GOVERNO DO DISTRITO FEDERAL
INSTITUTO DO MEIO AMBIENTE E DOS RECURSOS HÍDRICOS DO DISTRITO FEDERAL
Presidência

Autorização Ambiental SEI-GDF n.º 15/2023 - IBRAM/PRESI
(Retificação da Autorização Ambiental SEI-GDF n.º 11/2022 - IBRAM/PRESI ([82043888](#)))

Processo nº: 00391-00018330/2021-00

Atividade Licenciada: Implantação da 3ª e 4ª etapas do Aterro Sanitário de Brasília

Figura 1 - Esquema do perfil das infraestruturas a serem implantadas (Fonte: [26281775](#)) .

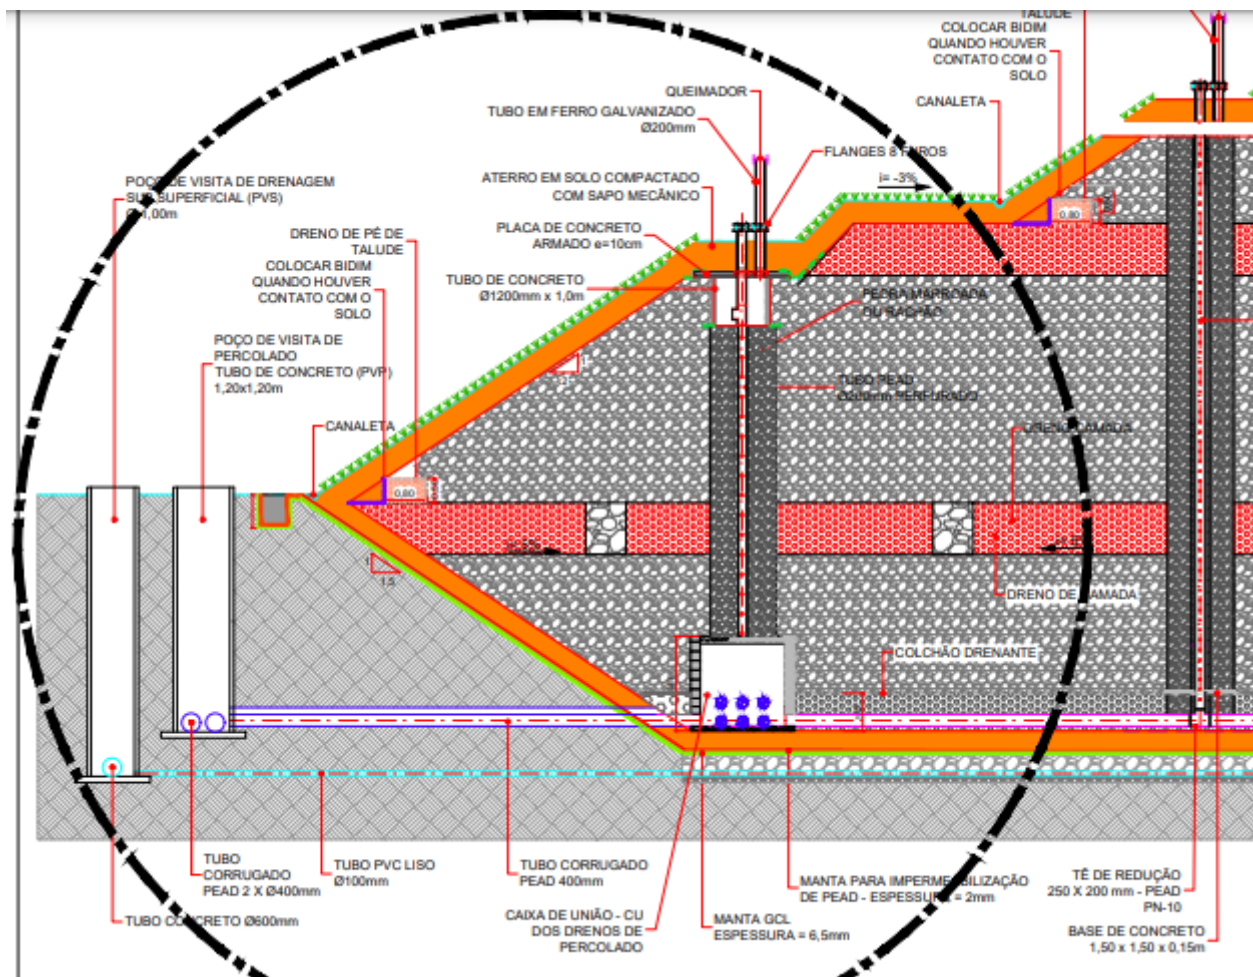
4. Instalar caixa de união antes da retirada do percolado do maciço, como unidade de inspeção e manutenção para limpeza preventiva do sistema interligando aos poços de visita de percolado localizado fora do maciço, conforme perfil da Figura 1;

5. Instalar ligação dos drenos verticais ao dreno de base com a utilização de um tê de redução de 250mm x 200mm, o que permitirá o acesso para realização de limpeza com hidrojateamento periódico, conforme perfil da Figura 1;
